Модификация CS9200 под Mazda CX-5, Mazda 6, Sony-USB

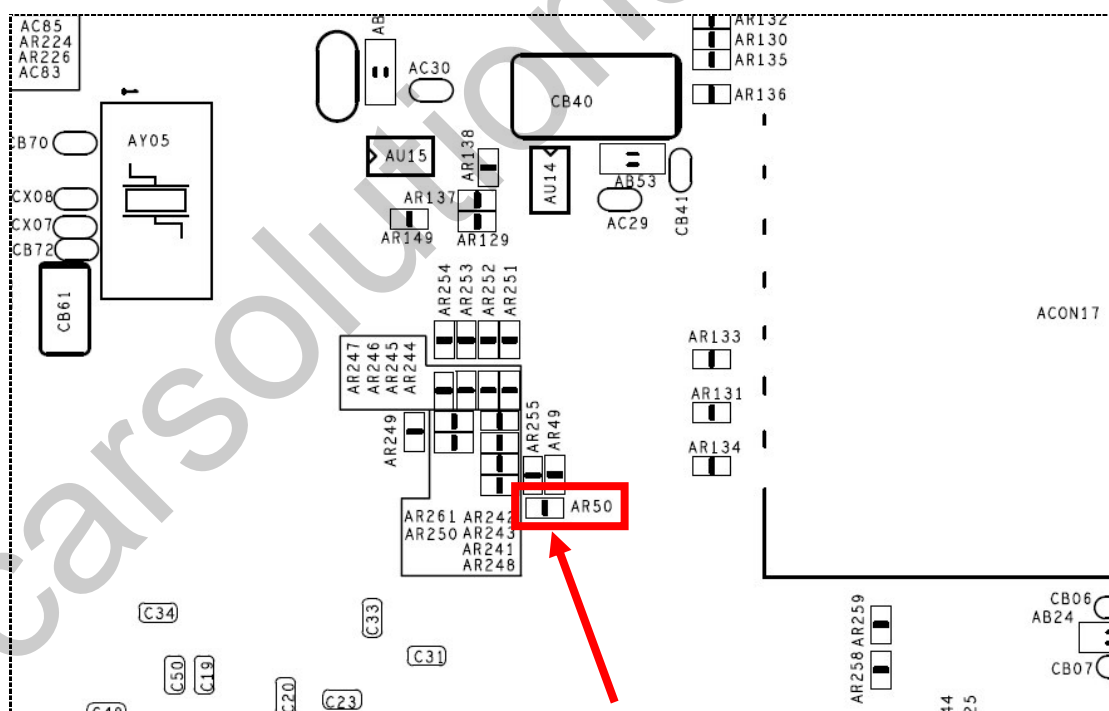
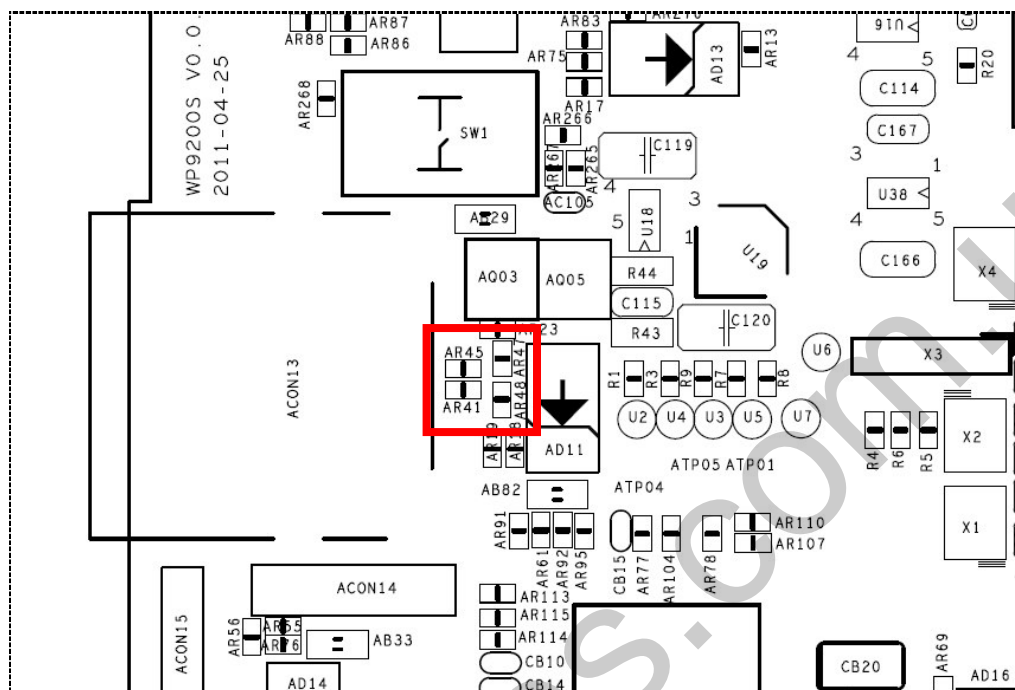
Компонент	Действие	Слой платы
AR41 (22R)	Заменить на резистор номиналом 0R (закоротить)	Верх (USB)
AR45 (22R)	Заменить на резистор номиналом 0R (закоротить)	Верх (USB)
AR47 (15k)	Выпаять	Верх (USB)
AR48 (15k)	Выпаять	Верх (USB)
AR50 (0R)	Выпаять	Низ (SD-card)
